改善箇所説明図

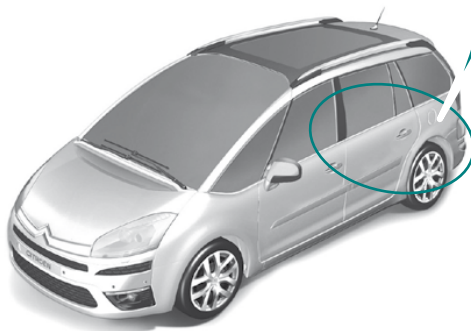
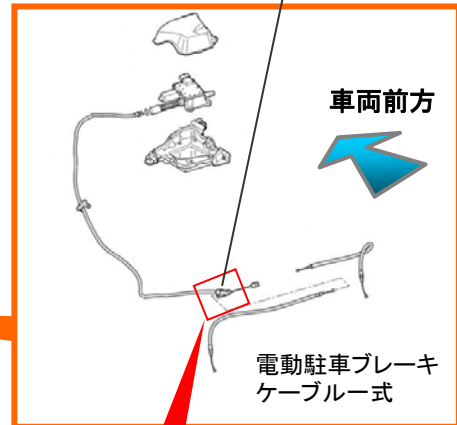
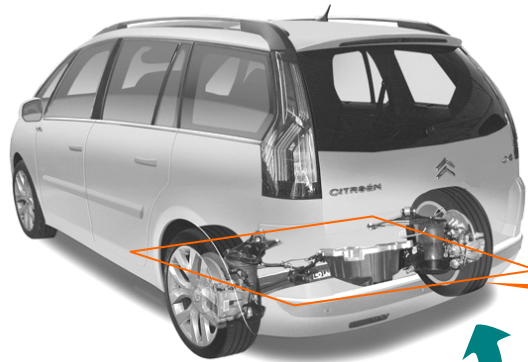
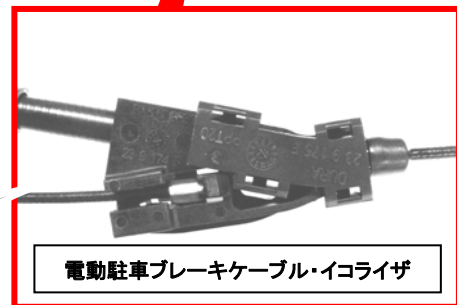
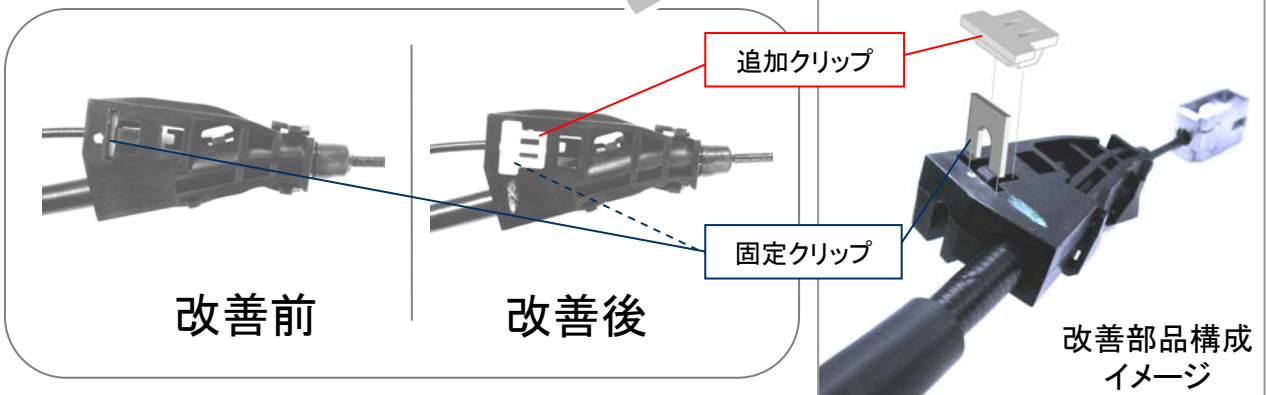
基準不適合発生箇所

保安基準不適合箇所

電動駐車ブレーキのイコライザ(駐車ブレーキの操作力を左右の車輪に均等に振り分ける装置)において、製造上の誤差が生じているものがある。そのため、そのままの状態で使用を続けると、車両の振動等により、ブレーキケーブルを固定しているクリップが脱落し、最悪の場合、ブレーキケーブルが脱落し、駐車ブレーキが片利きを起こすおそれがある。

改善内容

全車両、ブレーキケーブル固定クリップの状態を確認し、脱落を防止する追加クリップを装着する。ただし、固定クリップが既に脱落している場合は、ケーブル式を追加クリップが装着された対策品と交換する。

駐車ブレーキケーブルのホルダー部に黄色のマーキングを実施し、運転席のドア開口部にリコールステッカーを貼付する。
